SENEKA d.o.o.					
INVESTITOR:		OBJEKT:	TC Koromacno		
Holcim (Hrvatska) d.o.o.		POSTROJENJE:	MCC (2.kat lifta)		
NAZIV PROJEKTA:					
ORMARI MCC-a					
5P1-1M1					
Datum izdanja:	Izdanje:	Opis:			
24.09.2021.	A1	Dokumentacija za izvedbu (rekonstrukcija postojećeg ormara)			
10.01.2005.	B3	Dokumentacija za pustanje u pogon			
16.02.2011.	C5	Dokumentacija izvedenog stanja			
29.07.2011.	C6	Dokumentacija izvedenog stanja			
09.02.2012.	C7	Dokumentacija izvedenog stanja			
20.02.2012.	C8	Dokumentacija izvedenog stanja			
04.12.2013.	C9	Dokumentacija izvedenog stanja			
14.08.2014.	C10	Dokumentacija izvedenog stanja			
08.07.2016	C13	Dokumentacija izvedenog stanja			
28.03.2019	C15	Dokumentacija izvedenog stanja

Rekonstrukcija 2021.:

Aktualno izdanje:	C15	Datum:	28.03.2019	SENEKA d.o.o.	Investitor/Narucitelj: Holcim (Hrvatska) d.o.o.	Objekt: 500 (M.C.)	Pozicija ormara: MCC (2.kat lifta)	Ormar: 5P1-1M1	Hac:	
Povijest izdanja:	C1-C14									
Izradio:	M. Miletić									
Pregledao:	J. Fabeta									
Odobrio:	J. Fabeta									
				Opis stranice:		Obrazac broj:		Oznaka dokumenta:		List:
				Naslovna stranica		013 01 01		CD-920_ 5P1-1M1		1
										2

Kosi traci transporter T92-BC2.M1

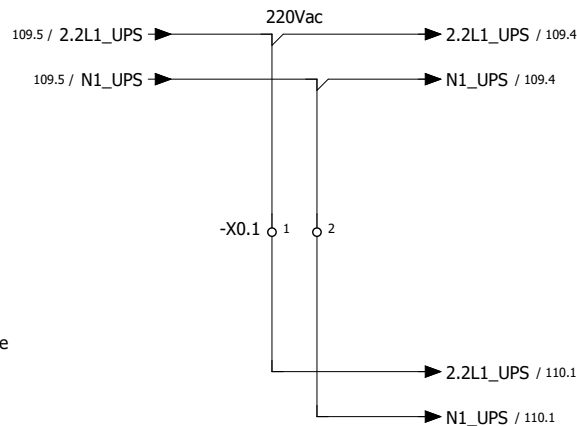
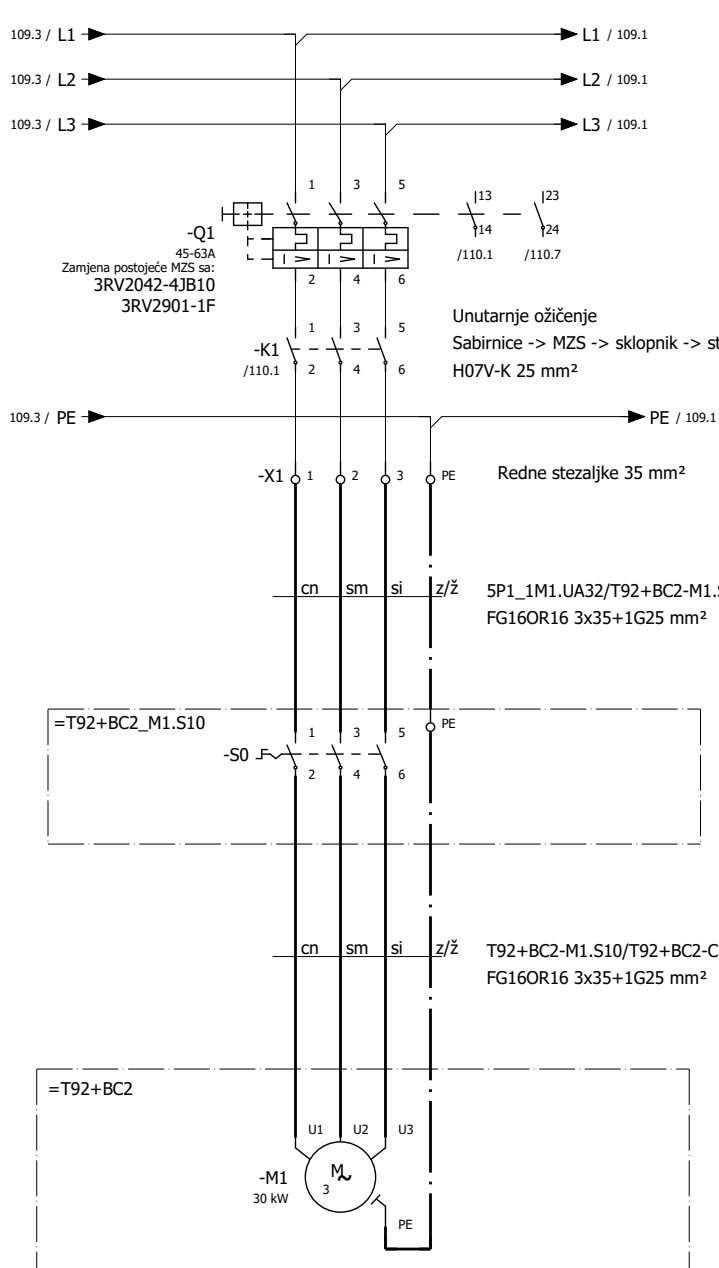
Radovi u ormaru:

- zamjena MZS -Q1
- zamjena kontaktora -K1
- novo ožičenje i nove stezaljke
- modifikacija ožičenja za spajanje 2 potezna užeta

Radovi u polju:

- novi kabel
- nova servisna sklopka S10

Rezervni feeder

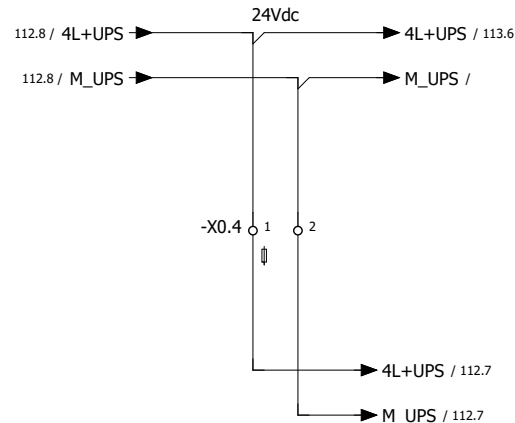
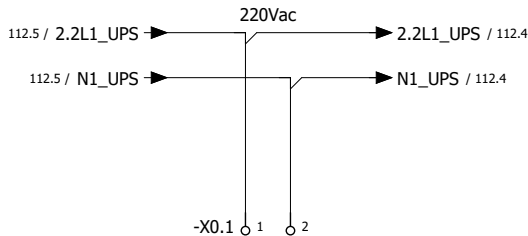
Radovi u ormaru:
- feeder postaje rezerva

Magnet separator (motor) T92-MS1.M1

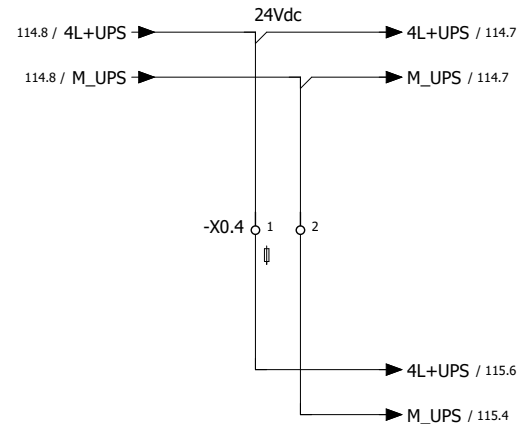
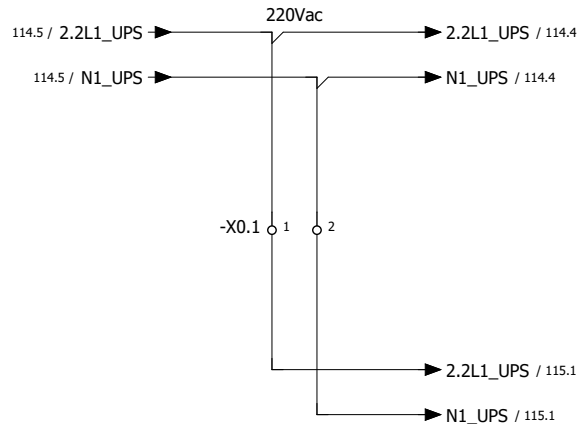
-Q1
4,5-6,3A
Zamjena postojeće MZS sa:
3RV2011-1GA10
3RV2901-1F

Radovi u ormaru:

- zamjena MZS -Q1
- zamjena kontaktora -K1

Radovi u polju:

- novi kabel
- nova servisna sklopka S10

Magnet separator (magnet) T92-MS1.N1

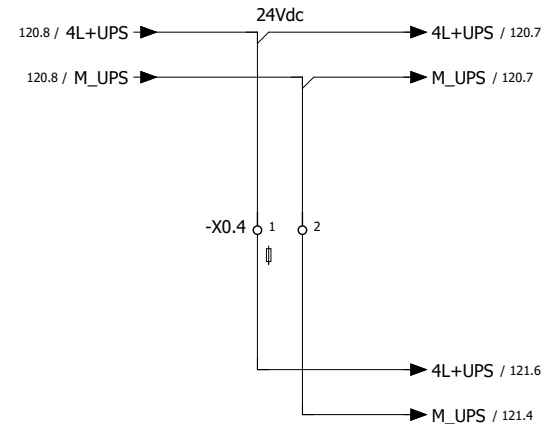
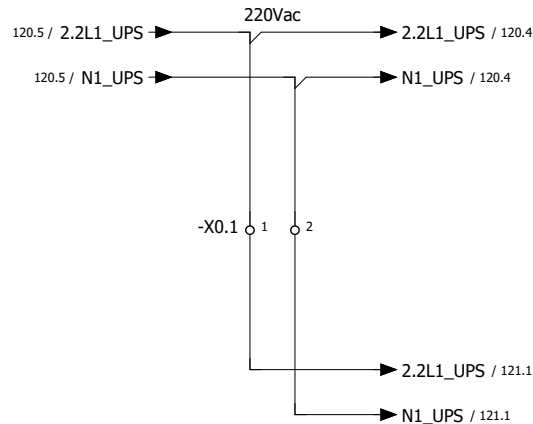
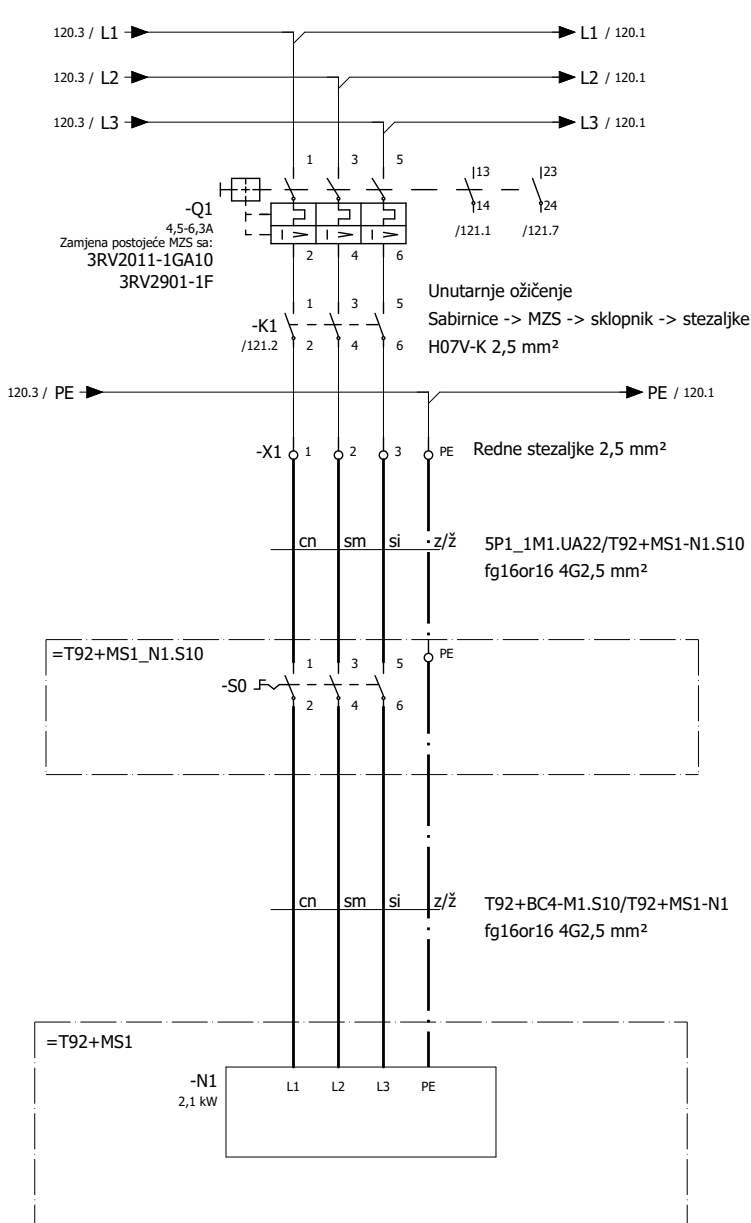
Radovi u ormaru:

- zamjena MZS -Q1
- zamjena kontaktora -K1
- novo ožičenje i nove stezaljke
- signal poteznog užeta prelazi u rezervu

Radovi u polju:

- novi kabel
- nova servisna sklopka S10

Dvosmjerna zaklopka T92-MW1.M1

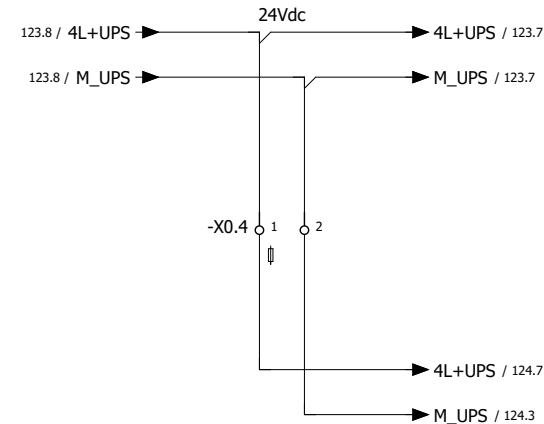
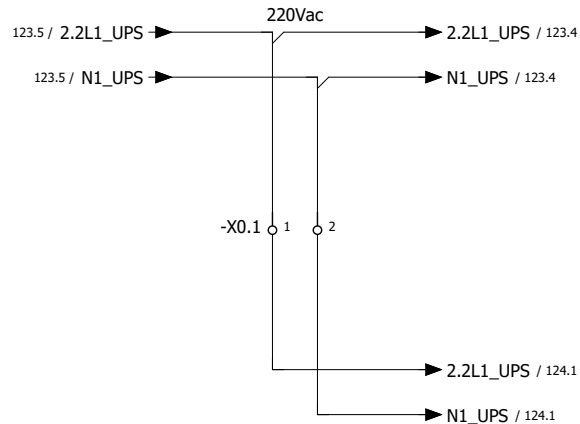
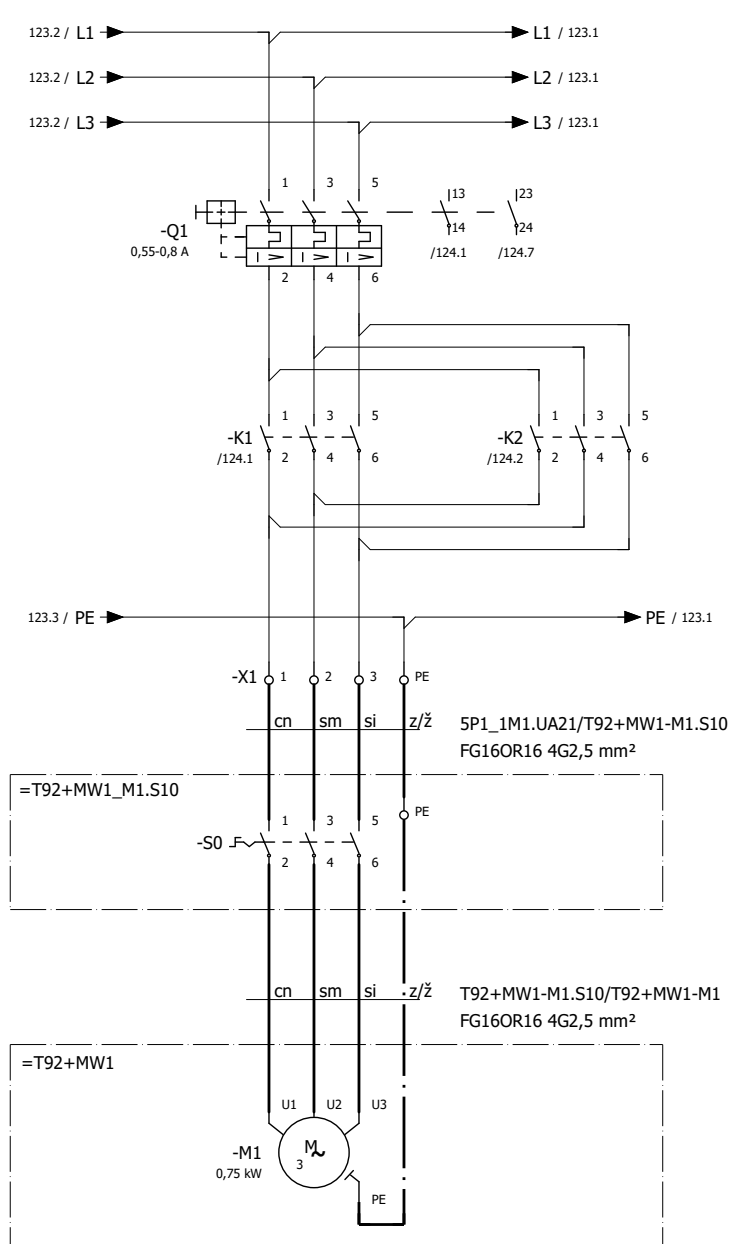
Radovi u ormaru:
- nema promjene

Radovi u polju:
- novi kabel
- nova servisna sklopka S10
